ობიექტის დასახელება	დამკვეთი	შპს "ასავალ-დასავალის სახოგადოებრივი ფონდი"
არქიტექტორი	დ. გოგური		საამქრო/სტამბა		
შესრულა	დ. გოგური			მასშტაბი	ფურც-ბი / ფურც.
			გეგმა ნიშნულზე -4.00	1:100

№2350976 (18.12.2015) ბრძანებით შეთანხმებული
სართულების განაშენიანების კროკები = 3855.95

დაკორექტირებული პროექტის სართულების
განაშენიანების კროკები = 4271.65
4271.65 < 3855.95+771.19(20%)=4627.14

გეგმა ნიშნულზე +18.60

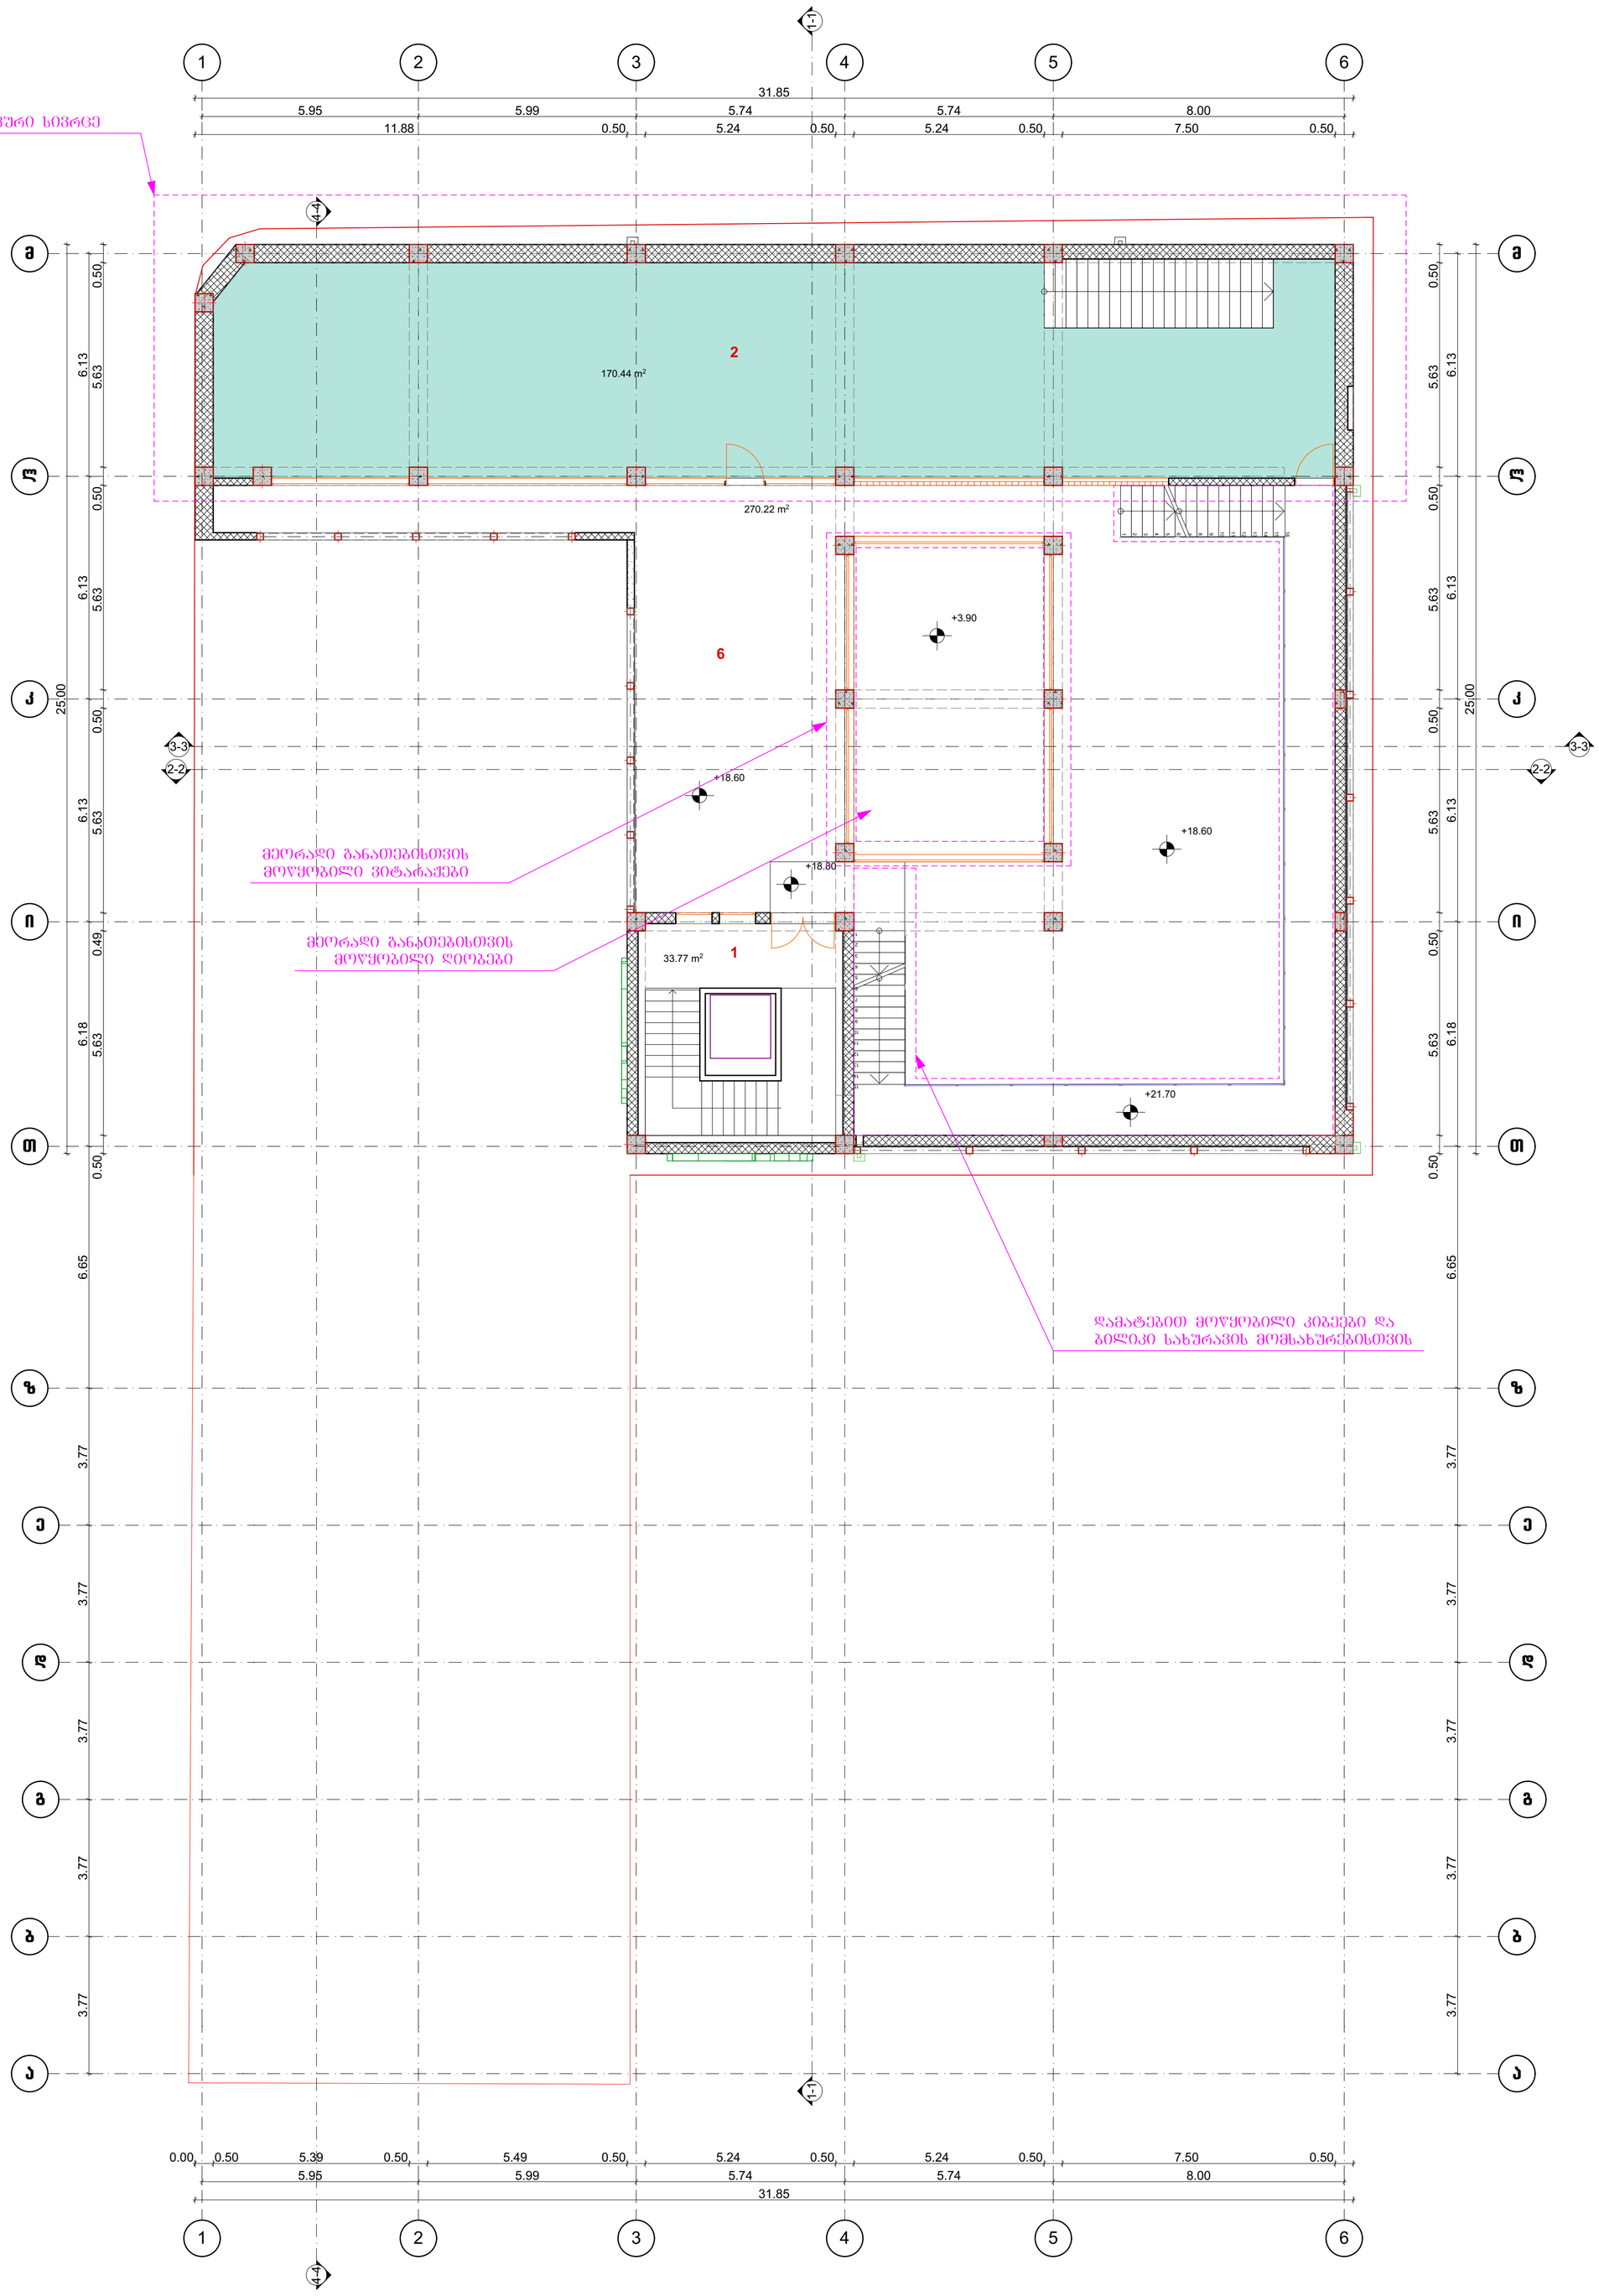
შენიშვნა : დამატებით სართულზე მოეწყო ტექნიკური სივრცე და ღიობები მეორადი განათებისთვის
